**REPÚBLICA DE PANAMÁ**  
**MINISTERIO DE AMBIENTE**  
**RESOLUCIÓN No. DEIA-IA- 030 - 2023**  
 De 12 de Abril de 2023

Por la cual se resuelve la solicitud de evaluación del Estudio de Impacto Ambiental (EsIA), categoría II, correspondiente al proyecto **“ESTUDIO DE IMPACTO AMBIENTAL CAT.II, PROYECTO: ADECUACIÓN DE TERRENO”**, promovido por **INVERSIONES VILLA MARINA, S.A.**

Figura #1. Vista de las fuentes hídricas existente en el Área de Influencia del Proyecto. Fuente: Equipo Consultor.

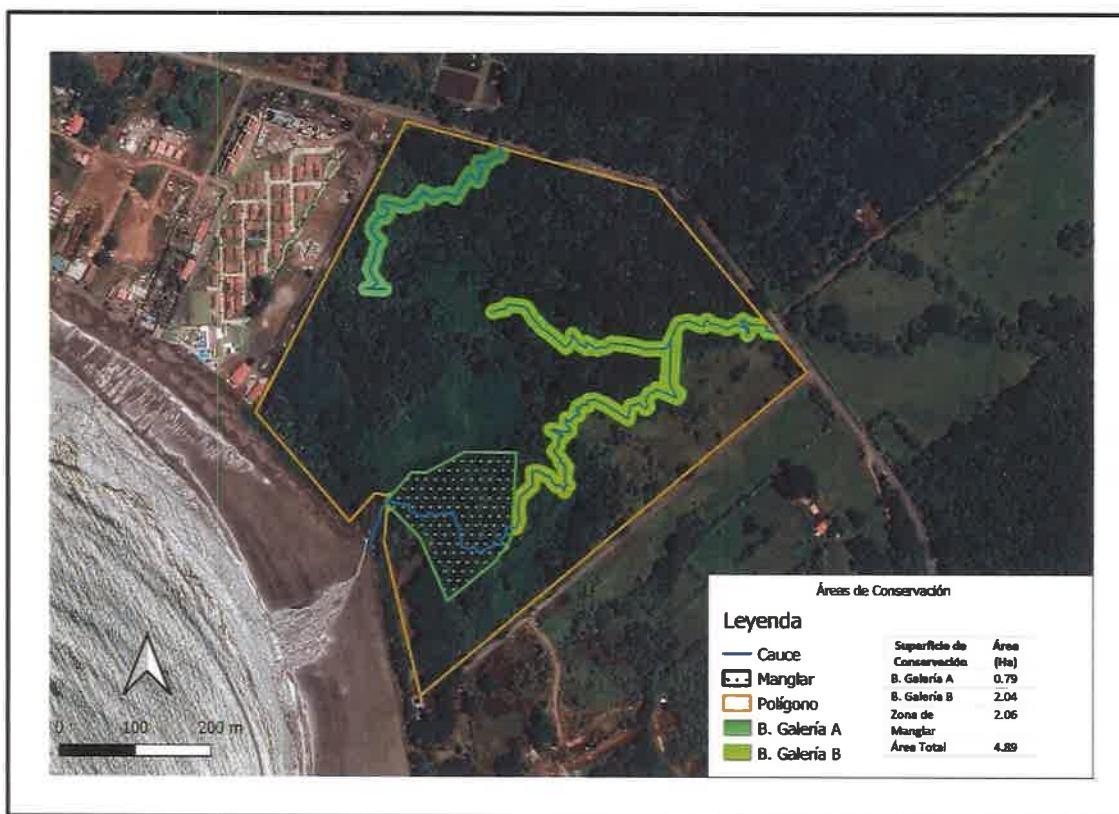
- iii. Indicar en plano o croquis, ubicación, nombre del cuerpo de agua (Quebrada), su ancho (en metros) y la parte de del borde superior del talud, “demarcar, sombrear y acotar” la franja de bosque a proteger en cumplimiento con la Ley No. 1 de 3 de febrero de 1994.

- iii. En cuanto a esta observación se señala: Para definir las superficies de conservación de los bosques de galería, se realizó un replanteamiento en campo de cada fuente hídrica, con el objetivo de determinar el alineamiento real de cada fuente identificándose un ancho promedio de las fuentes de 10 metros, estableciéndose una franja de protección de bosque de galería que está dimensionado resguardando 10 metros a cada lado del

de la escorrentía y gestionar los aportes de la quebrada sin nombre denominada para mayor entendimiento como Quebrada A y la Quebrada Venado y su ramal denominado como Quebrada B, con el cual permite establecer una gestión adecuada de dichas aguas que, como ha sido explicado previamente en el EsIA, las modificaciones de las terracerías de las zonas circundantes, potencian el crecimiento de zonas anegadas en el área de influencia del proyecto. Aunado a lo anterior, es importante resaltar que, los cauces naturales de las fuentes hídricas no serán modificadas, las mismas se mantendrán en sus condiciones naturales, por lo que la infraestructura de drenaje propuesto (sistema colector soterrado), colectará los aportes hidráulicos aguas abajo de los cauces naturales de las fuentes hídricas y las depositará en el cauce natural de la Quebrada Venado (ver figura #1 y 2).

Figura #2. Vista de las infraestructuras de drenaje propuestas. Fuente: Equipo Consultor.

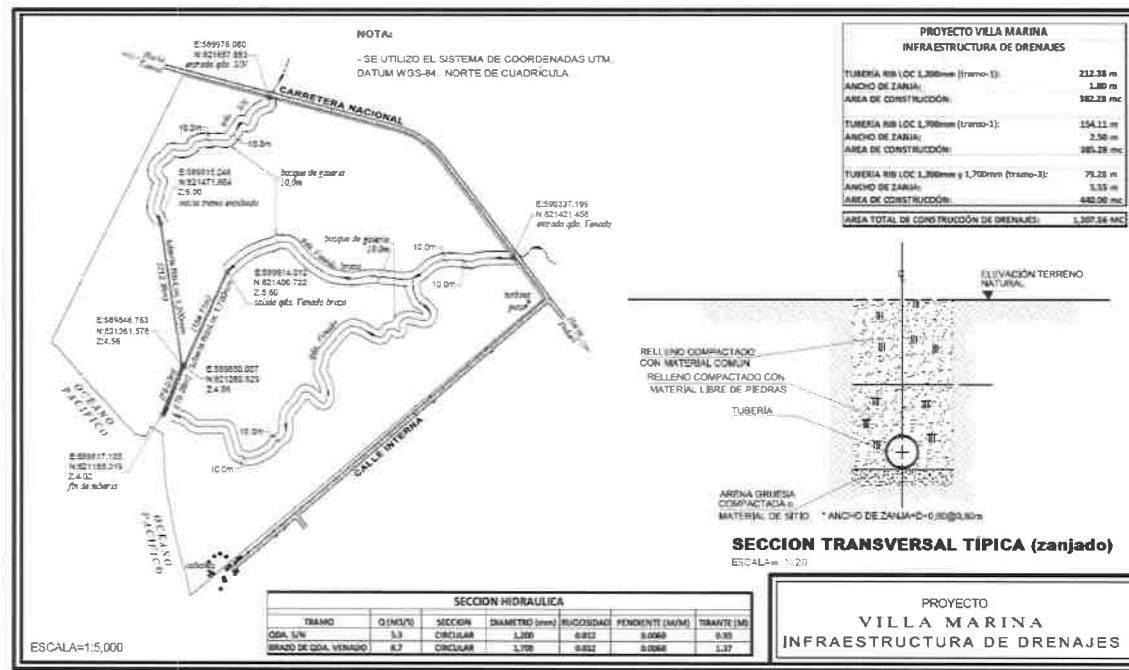
- iv. Presentar inicio y final de infraestructura del drenaje, dimensiones (ancho, profundidad) y hacia donde se descargan las aguas drenadas. Coordenadas UTM (respectivos DATUM en archivo digital).

- Respecto a las infraestructura de drenajes, se indica: Cabe mencionar que, el concepto definido para las infraestructuras de drenaje, consiste en un sistema colector de las aguas provenientes de la escorrentía y gestionar los aportes de la quebrada sin nombre denominada para mayor entendimiento como Quebrada A y la Quebrada Venado y su ramal denominado como Quebrada B, con el cual permite establecer una gestión adecuada de dichas aguas que, como ha sido explicado previamente en el EsIA, las modificaciones de las terracerías de las zonas circundantes, potencian el crecimiento de zonas anegadas en el área de influencia del proyecto. Aunado a lo anterior, es importante resaltar que, los cauces naturales de las fuentes hídricas no serán modificadas, las mismas se mantendrán en sus condiciones naturales, por lo que la infraestructura de drenaje propuesto (sistema colector soterrado), colectará los aportes hidráulicos aguas abajo de los cauces naturales de las fuentes hídricas y las depositará en el cauce

**DELIMITACIÓN DE ÁREAS PARA INTERVENCIÓN Y PARA  
CONSERVACIÓN**

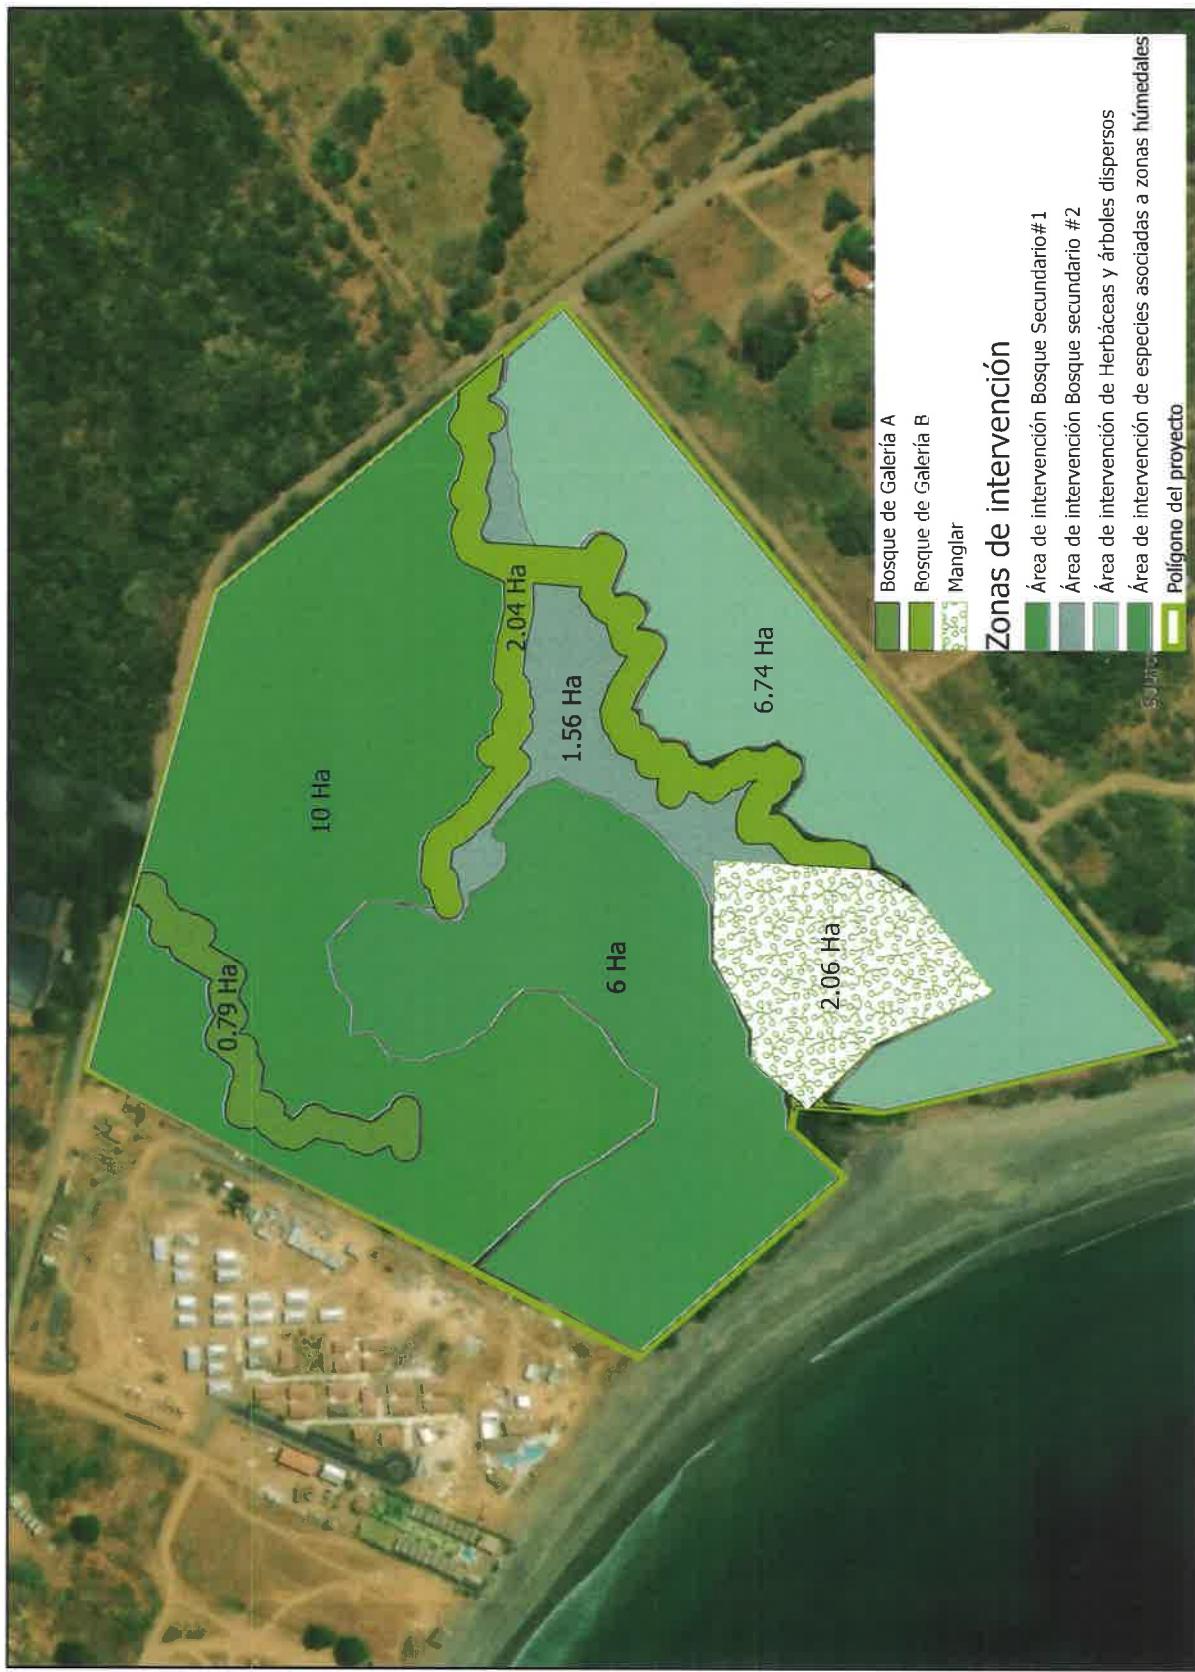
- ❖ Solicitamos informar a los promotores, la necesidad de un replanteo y adecuación en su propuesta de manejo a dar a los recursos boscosos existentes en el polígono del proyecto. En ese sentido, solicitamos detallar y señalando mediante mapa específico, un área de por lo menos 15 por ciento (%) de la superficie de bosque secundario reportada en el estudio, que permanezca bajo una oferta de protección y conservación asegurando de esta forma, un desarrollo en armonía con el medio ambiente propiciado a su vez el desarrollo del mismo, bajo un armonioso equilibrio ecológico.

- b) Relacionado a las de intervención y de conservación del proyecto se señala: En la sección de anexos se puede observar los mapas generados diferenciando las áreas de intervención y de conservación dentro del polígono del proyecto, realizados con coordenadas UTM, datum WGS84. Además, se entregan como documento digital complementario a esta respuesta aclaratoria los archivos digitales de los polígonos

- c) Respecto a las superficies de manglar del área de influencia del proyecto se indica: En cuanto a este componente se realizó un replanteo en campo de las superficies cubiertas con especies asociadas al humedal donde se delimitó una superficie de aproximadamente seis (6 Has), que están conformadas en su gran mayoría por especies herbáceas, Bosque secundario, helechos y arbustos asociadas a este tipo de ecosistemas visualizándose especies como: Magnoliopsida, Liliopsida, paja de agua, Helechos y aliados, entre otras, que conforma un 83.33 % de dicha superficie y parches de mangle dispersos en la franja sur este del polígono colindantes al proyecto habitacional existente (Blue Venao, Selina) los cuales intervinieron previamente los manglares existente en dicha franja costera, observándose especies como: Mangle negro, Mangle blanco, Mangle rojo, Mangle botoncillo, que atienden aproximadamente una (1) hectárea, ocupando un 16.66 % de esta área definida como área de especies asociadas a humedal (situada dentro de las 6 has). Aunado a lo anterior, se identificó adicionalmente en la región sur del polígono desembocadura (estero) de la quebrada sin nombre, la mayor concentración de manglar en cuanto a la densidad del mismo respecto a su distribución en el polígono dimensionándose aproximadamente 2.06 has, por lo que, se redistribuyó las geometrías del área de desarrollo del proyecto, con el objetivo de conservar la zona que presenta una mayor densidad de mangle, estableciéndose la superficie de 2.06 Has, como zona de conservación del manglar (ver cartografía-Delimitación de áreas para la intervención y para la conservación).
